# HIC内スリー拔出装置の検討状況

2023年7月24日

## コメント内容【特定原子力施設監視・評価検討会（第102回）】

## 4. スラリー抽出装置の検討状況

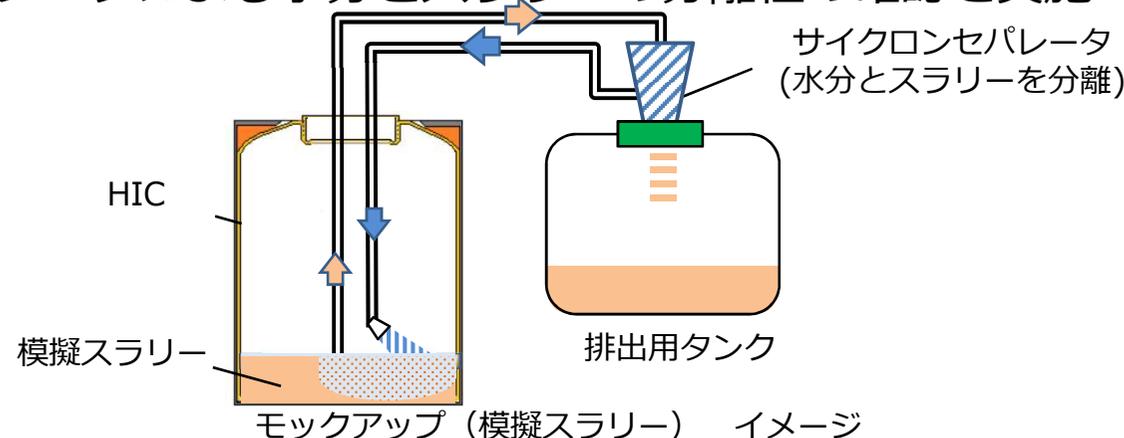
スラリー移し替え作業から得られた情報を整理・検討した上で、①スラリーの抜き出しの実現性（下部スラリーが抜き出せない場合の洗浄による抜き出しの実現性を含む）、②上澄み水と下部スラリーに分離している場合のフィルタープレス機による脱水の実現性について説明すること。また、コールドのモックアップ試験を含めて具体的な時期を明確に説明すること。その際、試験の試料がスラリーの実性状を適切に模擬できていることを示すこと。

### ➤ スラリー抽出装置の検討状況

- ✓ スラリー採取結果より、スラリーに水を添加・攪拌することで、流動性が向上することが確認されたことから、これまで計画していた通り、スラリーへ水流を当て、流動性を向上させて抜き出す方向で検討
- ✓ 水流を当て、流動性を向上させて抜き出せるかのモックアップ（模擬スラリー）を8～9月にかけて実施

- ✓ 抽出確認に用いる模擬スラリーは、化学組成を模擬するため実際のスラリー（以下、実スラリー）と同様の生成プロセスにて生成し、粒径と密度が実スラリーと同様な値となるよう調整
- ✓ HIC内に作製した模擬スラリーを入れ静置し、沈降させた後、抽出装置にて抽出確認を行い、実スラリーと同様に水なしでは抜き出せない状態であることを確認
- ✓ その後、抽出機構のモックアップにて、水流を用いた抽出確認やサイクロンセパレータによる水分とスラリーの分離性の確認を実施
